## « CARRIÈRE DE BEL-AIR »

Commune de LEVROUX (36 110)

## Éléments complémentaires

# Compléments apportés au dossier de demande d'autorisation d'exploiter une carrière de calcaire à LEVROUX (36)

Figure 1 : Chronique piézométrique du point de suivi de la DREAL Centre à Saint Martin de Lamps (05442X0018/P)

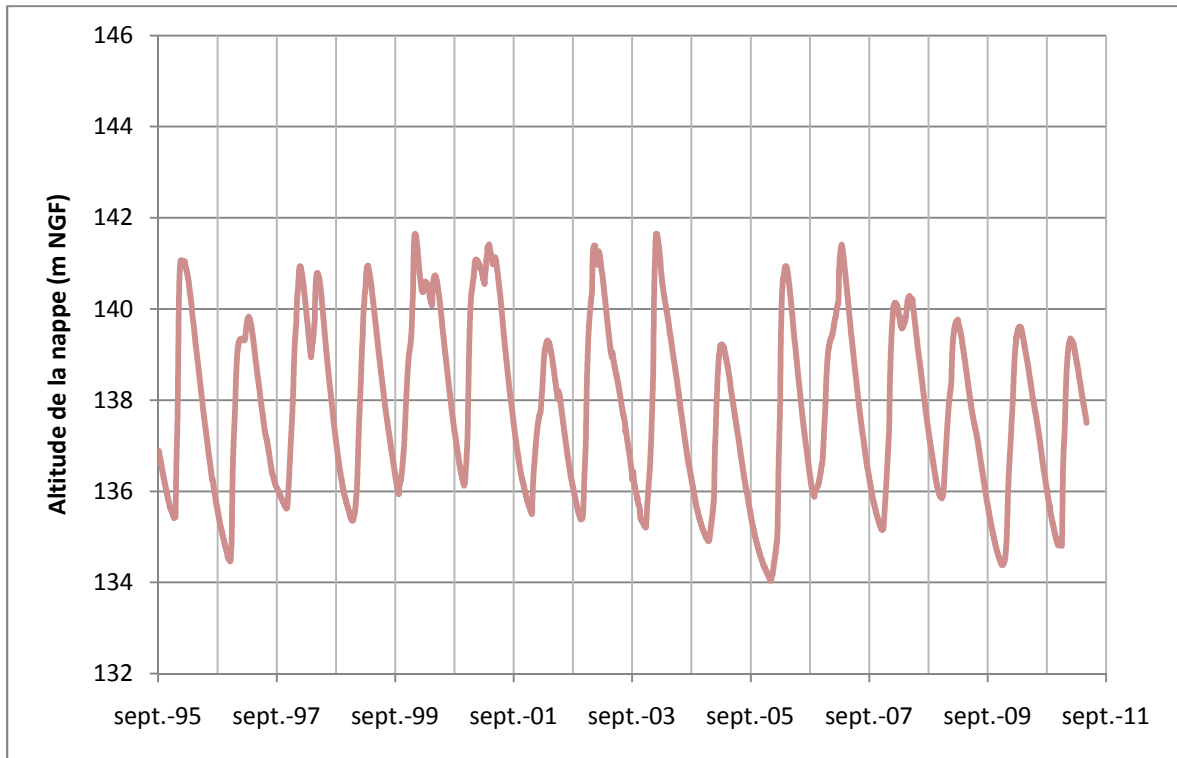
Thème du dossier et/ou élément réglementaire	Compléments demandés compte tenu du caractère incomplet ou irrégulier du dossier	Prise en compte par l'exploitant, référence du § et page du dossier mis à jour
<p><b>Demande</b></p> <p><b>Etude d'impact : incidence sur les eaux souterraines</b></p>	<p>Références cadastrales de la parcelle sur laquelle porte la demande :            Il est indiqué section YX page 20 dans la demande alors que le plan de la page 33 indique YW</p> <p>Le niveau des plus hautes eaux connues (PHEC) n'est pas estimé de manière rigoureuse et les éléments du dossier laissent à penser que l'exploitation de la carrière pourrait s'effectuer en eau.</p> <p>Le dossier fait état de mesures ponctuelles sur deux puits domestiques implantés à « Bel Air » pour évaluer la profondeur de l'aquifère au droit du site. Il mentionne également l'existence d'un piézomètre proche du site et implanté dans la nappe des calcaires du Jurassique (commune de Saint martin de Lamps située à 4 km environ de Levroux et gérée par le BRGM) mais sans indiquer le niveau des PHEC ni présenter de corrélation avec la piézométrie du site.</p> <p>Il convient de se référer à la note de doctrine commune DRIRE/DIREN n° 2 d'août 2008 « exploitation de carrières en secteurs karstiques » diffusée auprès de l'UNICEM et disponible sur internet pour compléter le dossier en estimant le niveau des plus hautes eaux au droit du projet.</p> <p>L'absence de données relatives aux PHEC ne permet pas d'évaluer correctement l'incidence du projet sur la qualité des eaux. Aussi, bien que les mesures de prévention des nuisances et des risques soient globalement précisées dans le dossier, celles ci méritent d'être actualisées au regard de l'estimation des PHEC.</p>

Etant donné l'impossibilité de réaliser un suivi piézométrique au droit du projet ou à proximité immédiate sur une période conseillée de 2 ans, le Niveau des Plus Hautes Eaux de la nappe du Jurassique au droit du site du projet a été déterminé par corrélation avec les données piézométriques mesurées sur le piézomètre n°05442X0018/P, suivi par la DREAL Centre, localisé au lieu-dit « La Marmagne », commune de Saint Martin de Lamps. La méthode employée est celle préconisée dans la note de doctrine commune N°2 d'août 2008 concernant les « exploitations de carrières en secteurs karstique (craie et calcaire).

La chronique piézométrique du piézomètre de la Marmagne s'étend de septembre 1995 à Mai 2011.
